豐坪溪及其支流水力發電開發計畫
環境影響評估報告書變更內容對照表

(定稿本)

世 豐 電 力 股 份 有 限 公 司
中 華 民 國 九 十 三 年 九 月

審查結論	處理說明
開發單位應依下列事項補充、修正，經委員、專家學者及相關機關確認後，製作定稿，送本署核備。	
1. 應補充說明第一攔河堰變更後，其與水流水理之相關性。	第一攔河堰位置調整後，堰體高度、溢洪道溢流堰頂標高及溢洪道洩洪量均維持不變，僅流心位置有所不同，未來細部設計階段將配合水工模型試驗結果進行堰體下游之靜水池消能工之設計，以減輕攔河堰對下游水流水理之影響。
2. 應補充引水渠道改為隧道後之長度變化及相關影響。	- 根據計畫變更內容，僅第二引水路部份引水路段由原計畫佈設於地面之壓力鋼管（長約 770m）改以豎井（高約 342m）及引水隧道（長約 665m）佈置，相關佈線變化情形參見「附件一」。 - 第二引水路佈設方式變更前後之影響主要在於：「原方案」之地上鋼管引水路係佈設於坡面上，故其支撐墩柱構築時需進行邊坡開挖，而基於邊坡穩定之考量，因此將會有較大開挖面之需求，其造成之影響層面亦較大；「變更案」改採地下方式構築，無須進行整坡及開挖等工程，且其隧道口距鄰近聚落相當遠，因此無論施工或營運期間，均能大幅降低對環境之破壞及景觀衝擊。
3. 應補充變更後豎井及開關場之位置。	遵照辦理，豎井及開關場位置參見「附件二」說明。
4. 有關委員、專家及相關機關其他意見請一併修正。	遵照辦理，有關委員、專家及相關機關其他意見處理情形參見「綜合討論意見」處理說明。

附表一 豐坪溪及其支流水力發電開發計畫環境影響評估報告書變更內容對照表 (2/2)

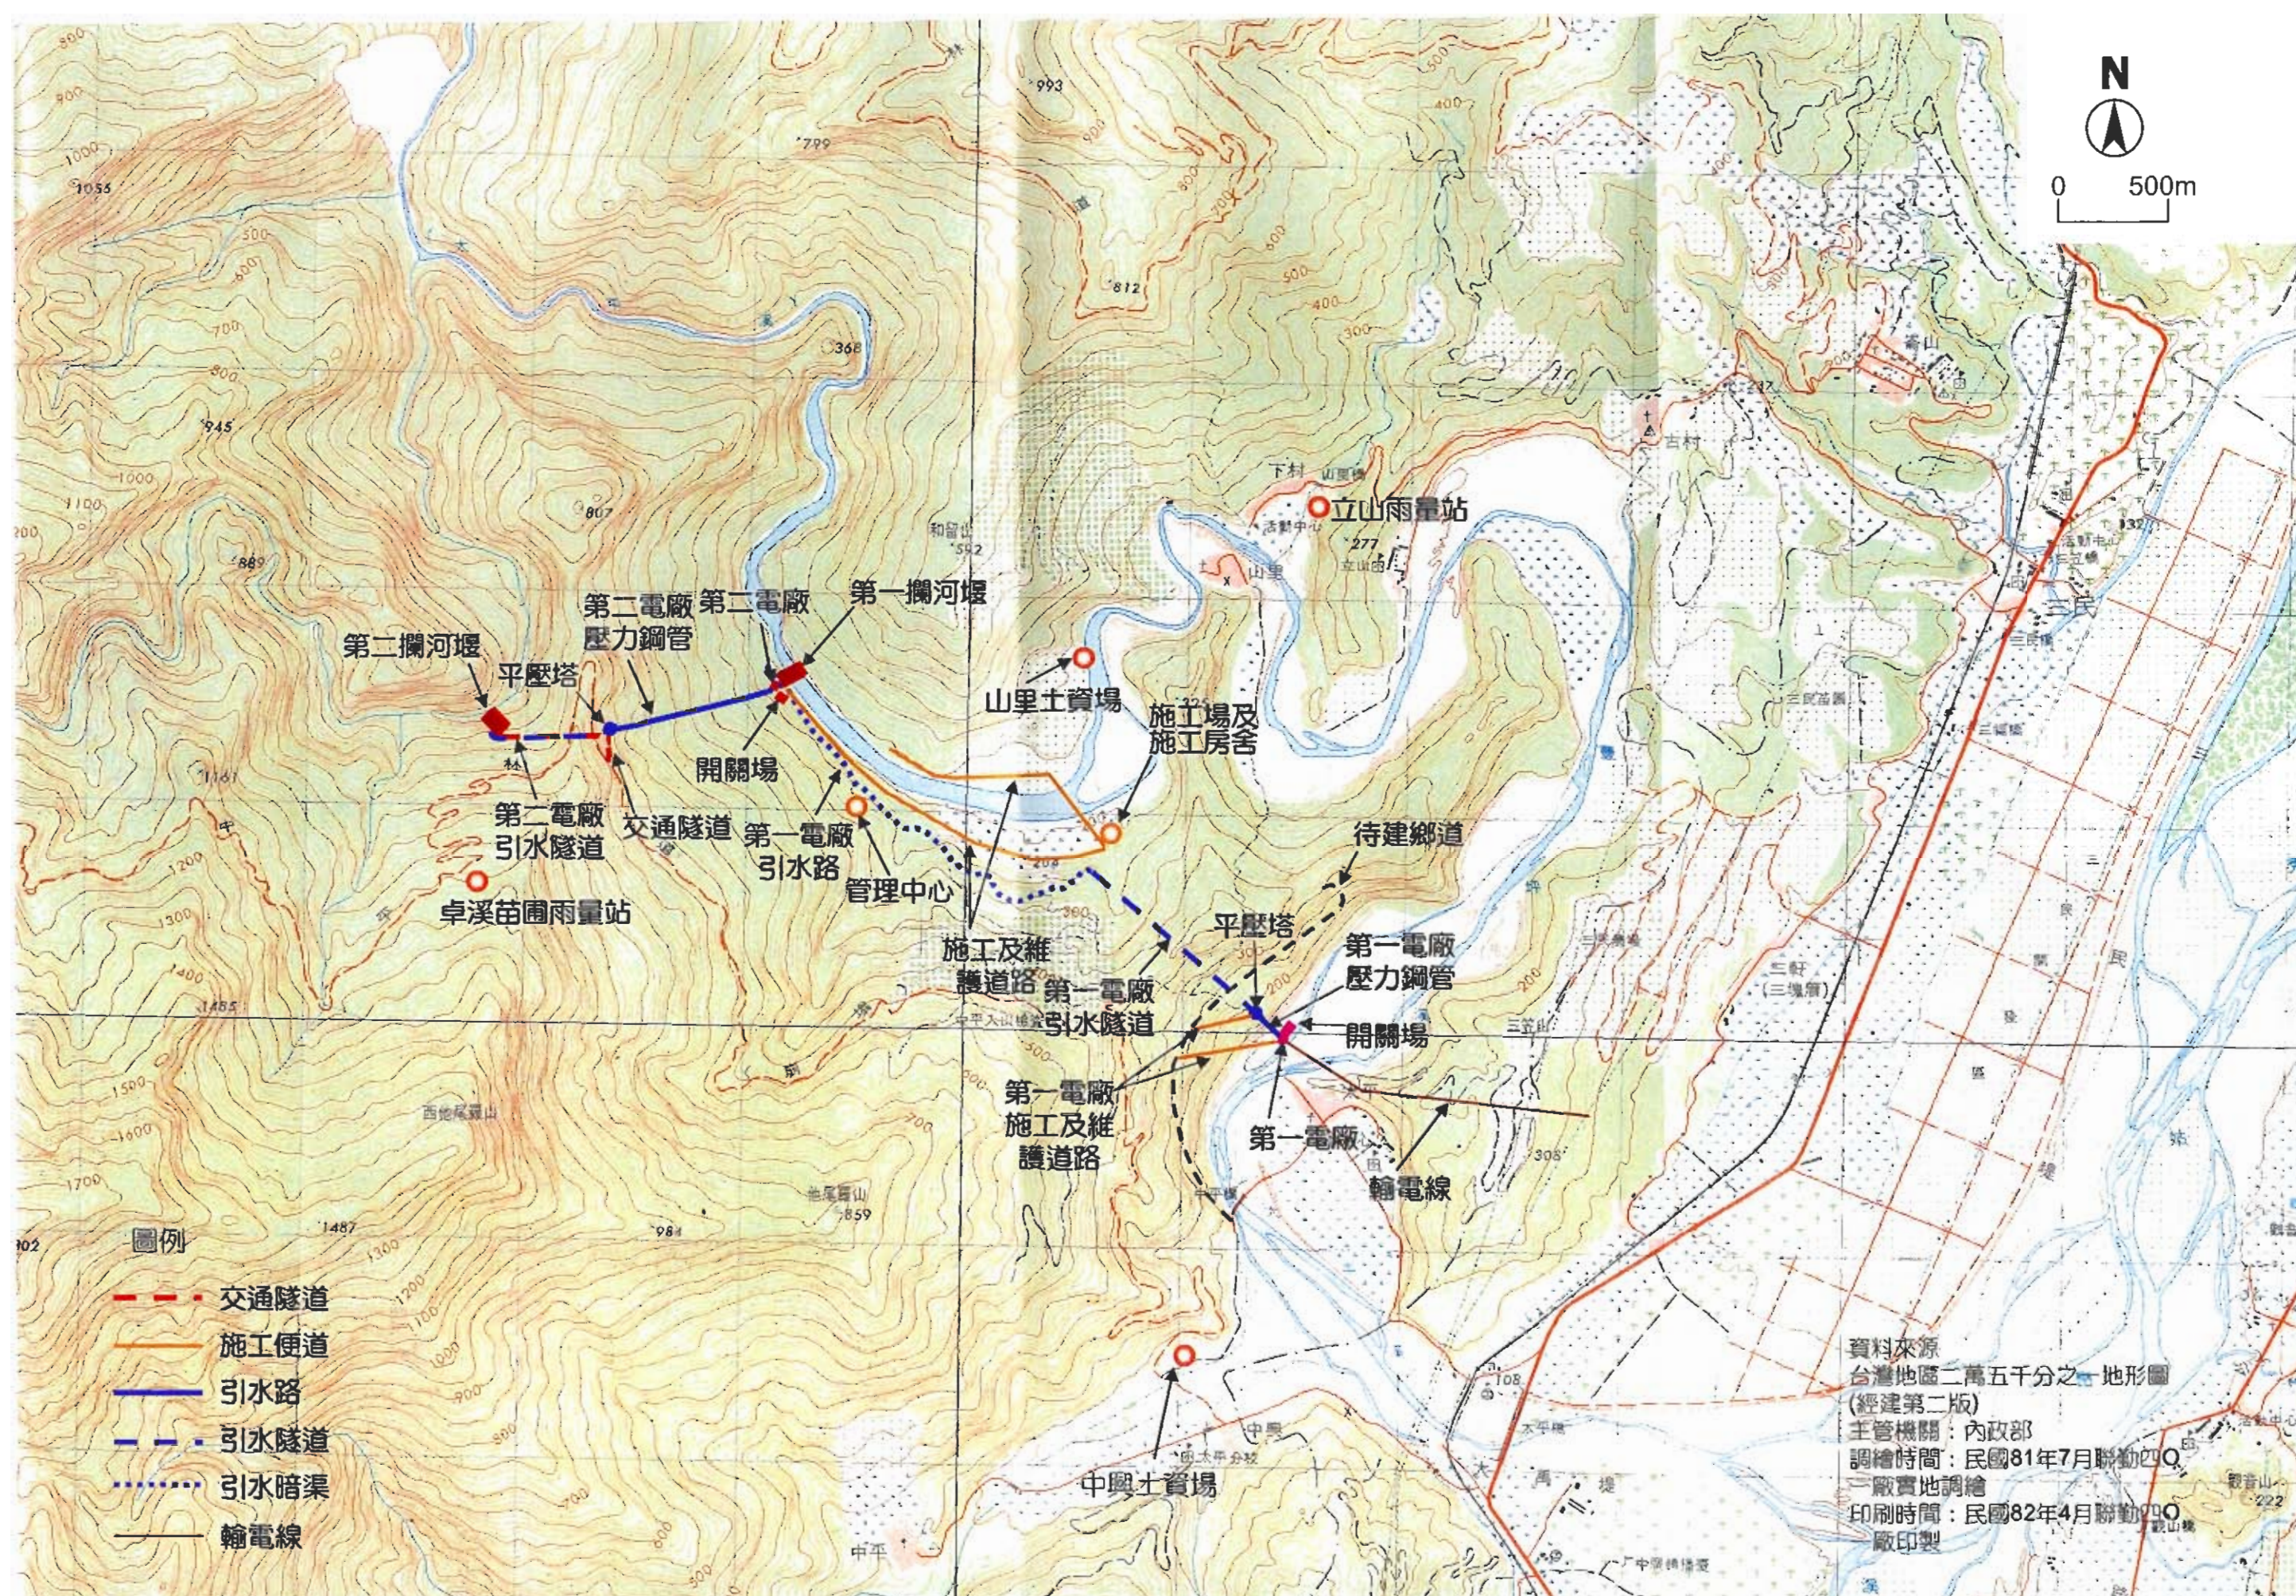
編號	項目	變更內容		變更說明
		『評估書(定稿本)』規劃方案 (參見附圖一)	變更後規劃方案 (參見附圖二)	
四	第二電廠廠址變更。	位於原第一攔河堰下游約150公尺處。	位於第一攔河堰新址南方約100公尺處，較原廠址位移約100公尺。	- 經考量原第二電廠廠址位於山坳區域，暴雨期間有沖刷地基之虞，且為因應第一攔河堰堰址調整，在不增加尾水路長度及考量整體操作、維護方便之前提下，乃微幅調移第二電廠廠址。 - 新廠址之地質條件較佳，較無受暴雨沖刷影響，且其仍位於原計畫範圍內，應不致造成環境衝擊之擴大或影響區域之改變。
五	第二電廠引水路變更。	由第二攔河堰經由引水隧道(618公尺)、平壓塔及壓力鋼管(地面板式，770公尺)引水至第二電廠，全長約1,388公尺。發電後尾水排入第一攔河堰引水鋼管。	由第二攔河堰經由引水隧道及引水鋼管(共約710公尺)、豎井(高約342公尺)及壓力鋼管(655公尺)引水至第二電廠，全長約1,707公尺。發電後尾水排入第一攔河堰上游豐坪溪水體中。	- 因應第一攔河堰及第二電廠位移，調整第二電廠引水路之佈設。 「原方案」之地上鋼管引水路係佈設於坡面上，為邊坡穩定考量，其支撐墩柱之構築施工需較大之開挖面，邊坡開挖之影響層面較大；「變更案」改採地下，以鑽炸方式構築，且距鄰近聚落相當遠，因此無論施工或營運期間，均能大幅降低對環境之破壞及景觀衝擊。
六	施工道路	- 除利用既有道路及縣府待建之鄉道外，另闢4條施工便道，其總長約3公里，路寬6公尺，總闢設面積約1.8公頃(參見附圖一)。 - 待建鄉道～第一電廠：長325公尺。 - 待建鄉道～第一電廠引水隧道出口：長150公尺。 - 施工宿舍南側沿溪右岸至第一攔河堰：長1,525公尺。 - 施工宿舍南側跨溪後沿溪左岸至既有道路：長985公尺。	除「原方案」之施工道路路開設計畫外，並擬改善既有中平林道側邊支線，作為第二攔河堰施工便道。該營運期設施維護道路。該改善路段長度約950公尺，改善後路寬5公尺。	第二攔河堰施工便道係利用既有中平林道側邊支線道路作為必要之改善，以作為施工便道及營運期間設施維護道路使用；僅進行必要之水土保持工程，以儘可能降低對鄰近環境之破壞及衝擊。

七	管理中心移至聚落並取消各電廠副廠房	- 設置管理中心一處。 - 各發電廠設置副廠房一座，作為營運管理使用。	- 管理中心移至太平社區。 - 取消各電廠副廠房。	- 改為遠端儀控，管理中心移設太平社區內，以減少整地開挖及對植被破壞。 - 副廠房之原有機能由各電廠之開關廠兼負。

附圖二 變更計畫工址位置示意

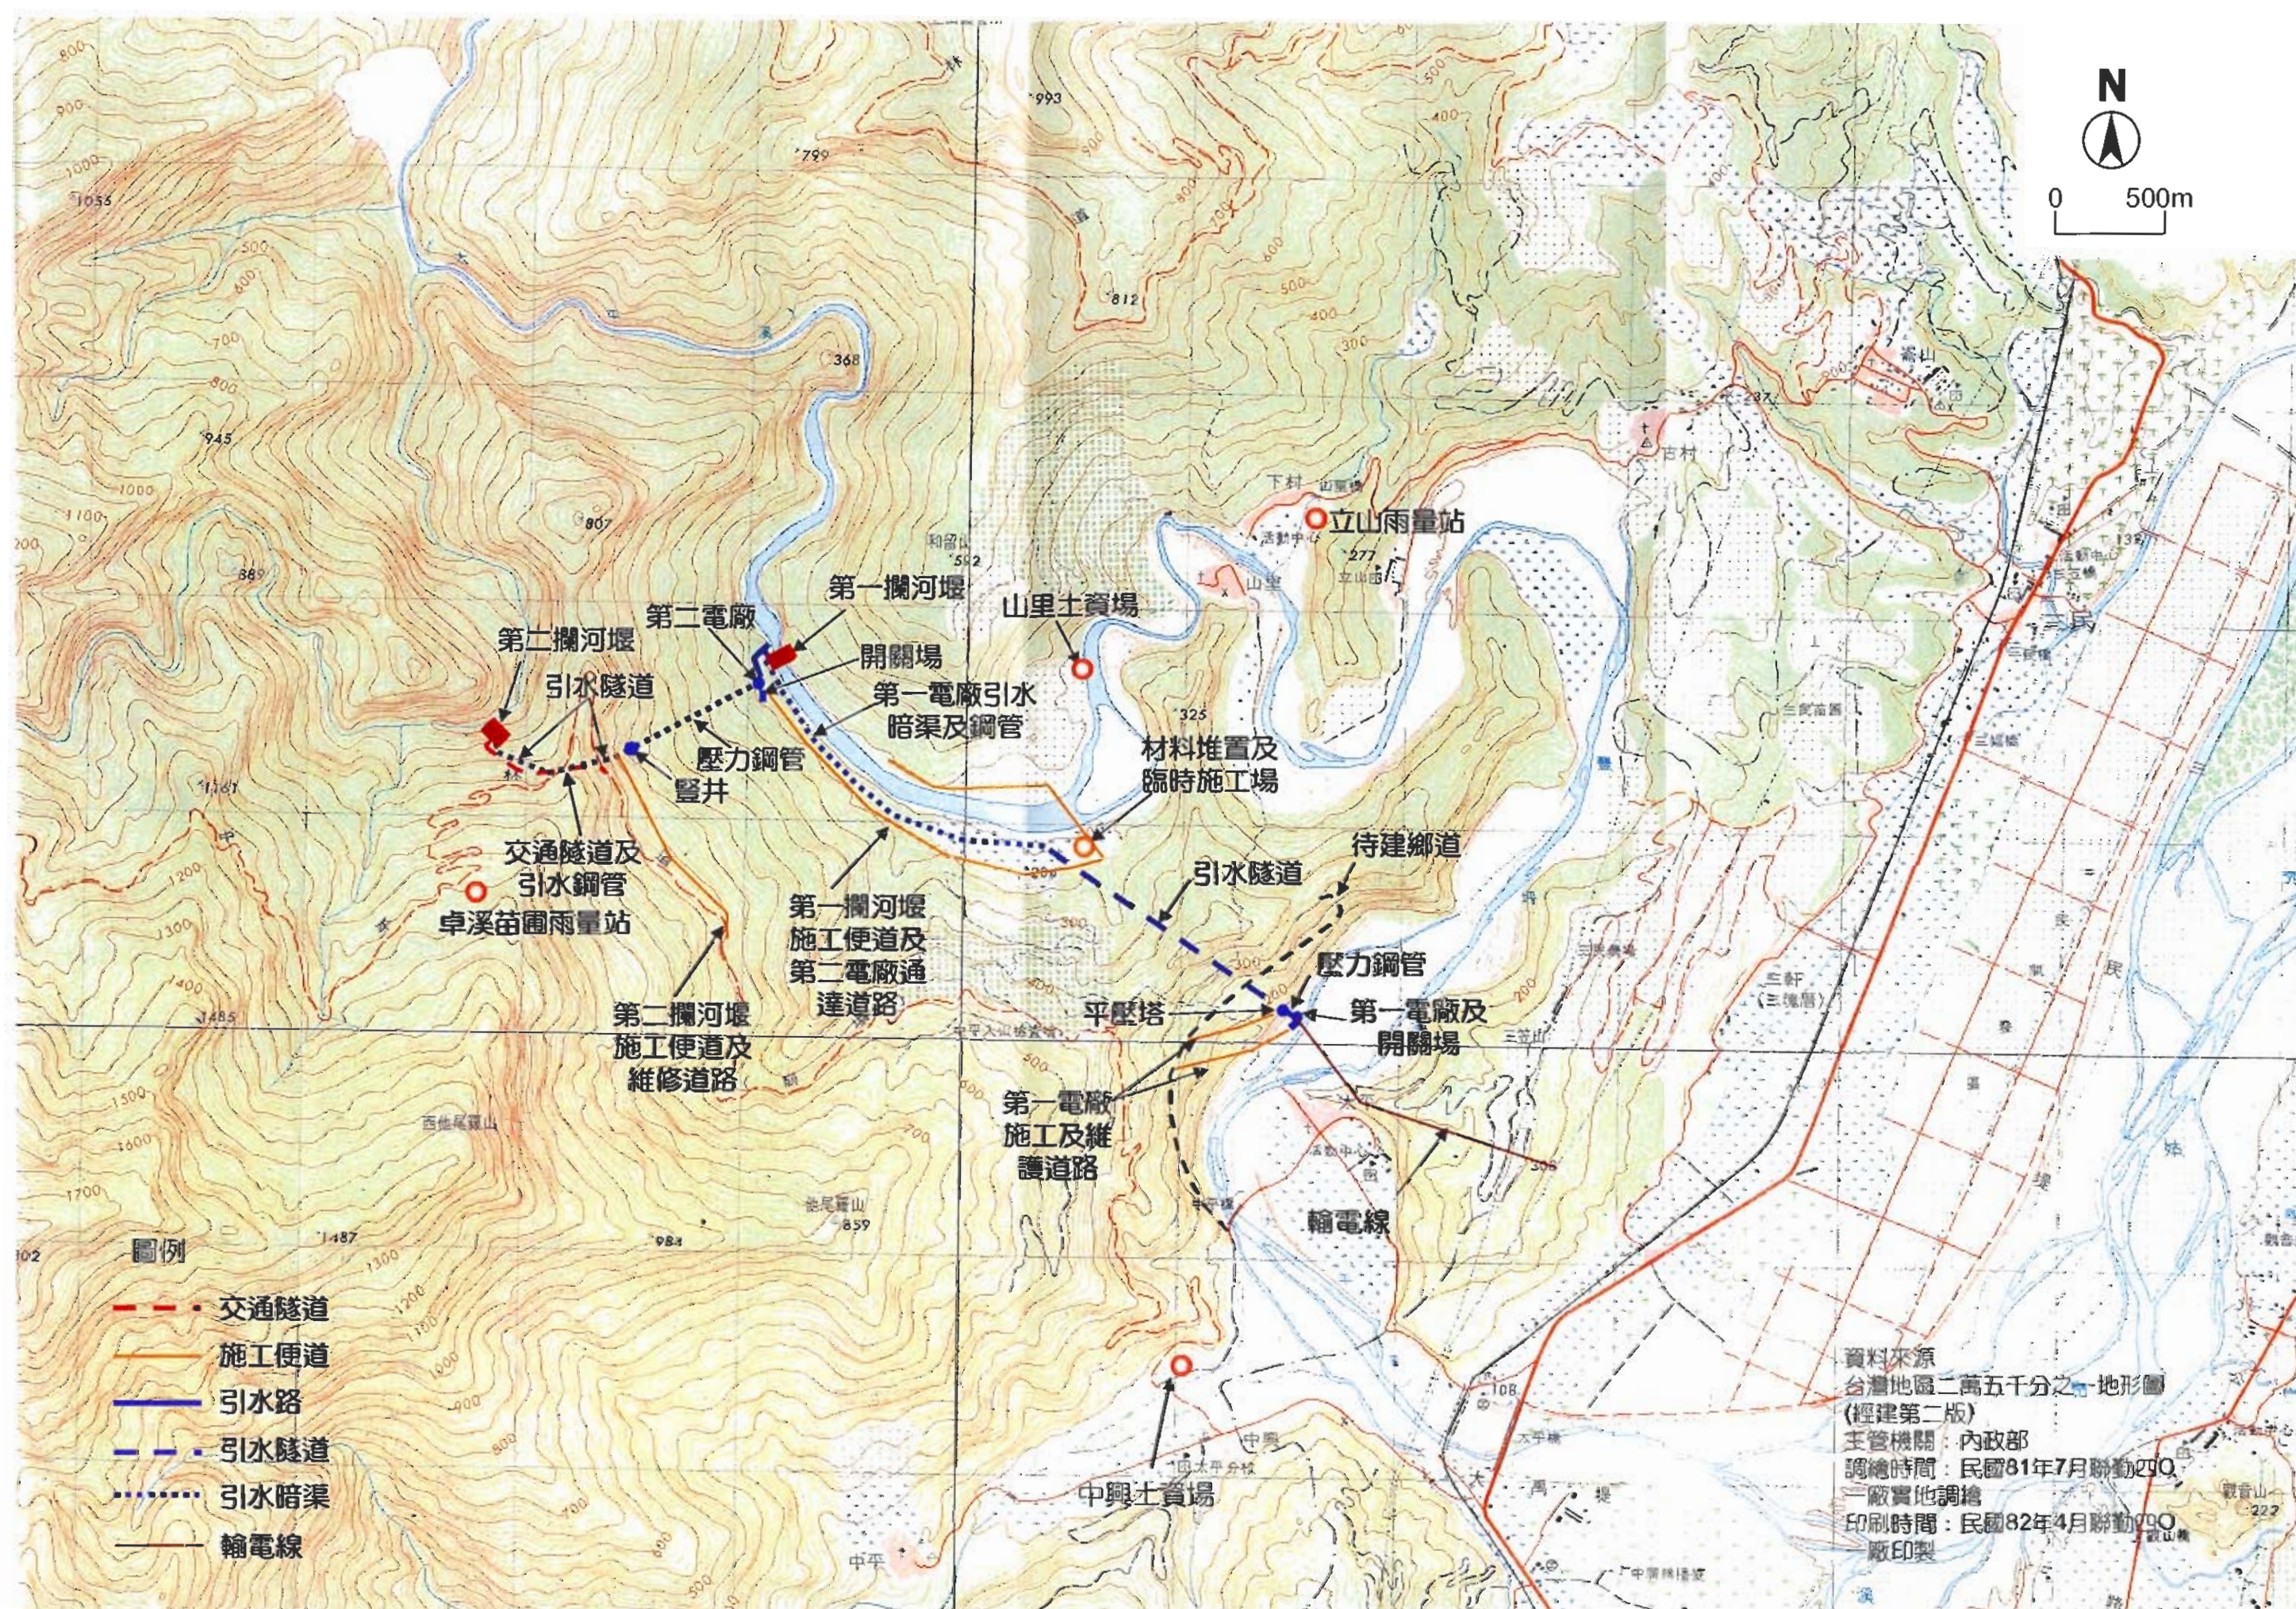
嗣後於針對堰址之地質安全性進行探勘期間，發現原規劃第一攔河堰堰址流心集中於左岸，加上堰址右岸屬崩積地形，且無岩盤出露，地質條件較為軟弱，故基於攔河堰之安全與穩定性考量，故計畫將堰軸線往上游移約 60 公尺，至兩岸皆有岩盤出露、流心偏右岸之地質條件較佳處（參見附圖二）。調整後之堰高、溢流高度及淹沒區範圍等則均維持原規劃方案不變。

地質鑽探期間同時發現原規劃之第一電廠廠址係位於舊有河道上，目前為崩積層所覆蓋，亦屬地質較軟弱地帶，不適於其上設置設施物，故基於安全之考量，將發電廠廠址往上游位移約 150 公尺至岩層裸露處。

為配合如上兩處變動，並基於邊坡穩定及減少地表開挖、植生破壞、擾動等之考量，乃微幅調整原有相關引水渠道等設施之佈設，相關變動之情形詳所附「豐坪溪及其支流水力發電開發計畫」變更內容對照表及工程佈置示意圖（參見附表一及附圖二）。
